ЭКСПЕРТНОЕ ЗАКЛЮЧЕНИЕ

по результатам определения качества принятых проектных решений для строительства бани по адресу: _____

Объект экспертизы: проектная документация на строительство бани.

Рис. 1

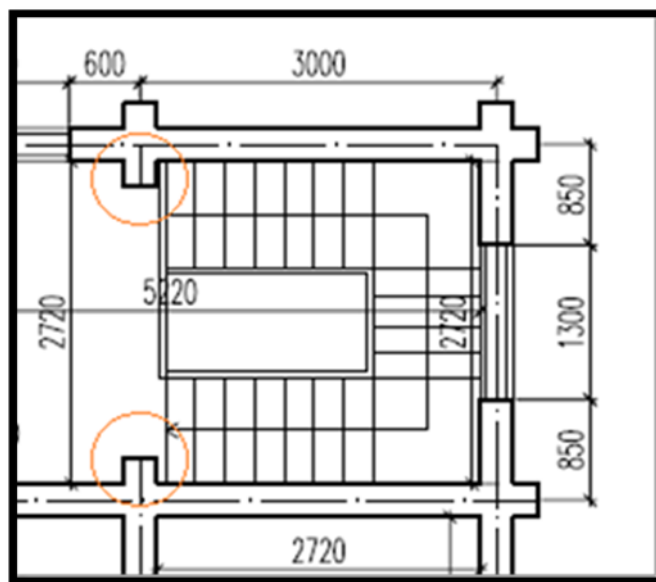
2.2. На участках входа на лестницу и выхода с лестницы выполнены выпуски бревен конструкции стен (см. рис. 1).

Выпуски бревен сужают ширину лестничных маршей на участках входа и выхода на величину менее 900 мм, что является нарушением требований СП 118.13330.2012*, в соответствии с которым:

Рис. 2. Участки стен с выпусками бревен.

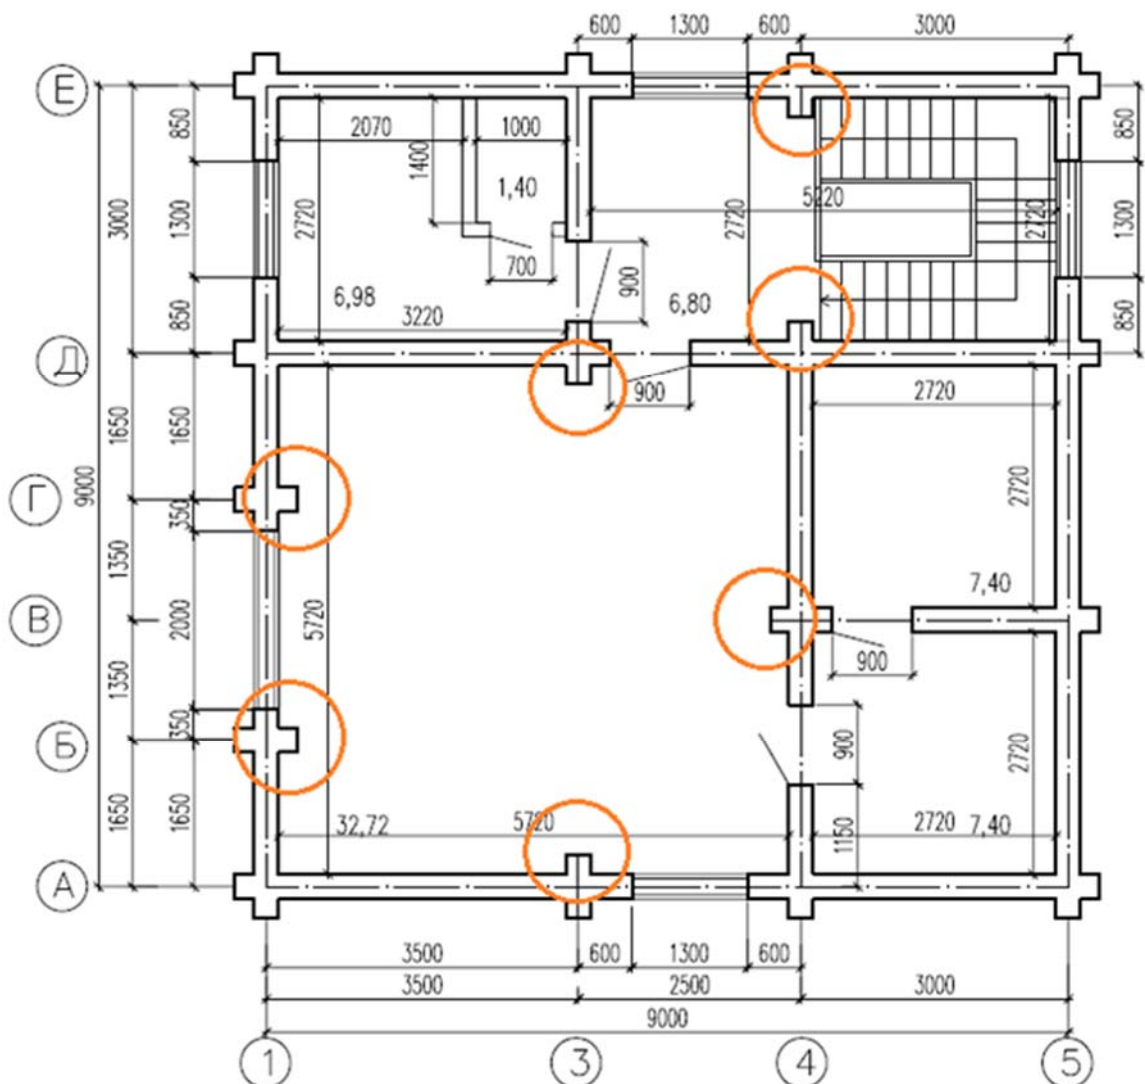
2.4. Раздел проектной документации АР, разработанный ООО «_____», не в полной мере отражает конструктивные особенности проектируемого здания, а именно: на фасадах, планах и разрезах стены показаны без выпусков бревен (см. рис. 2, 3).
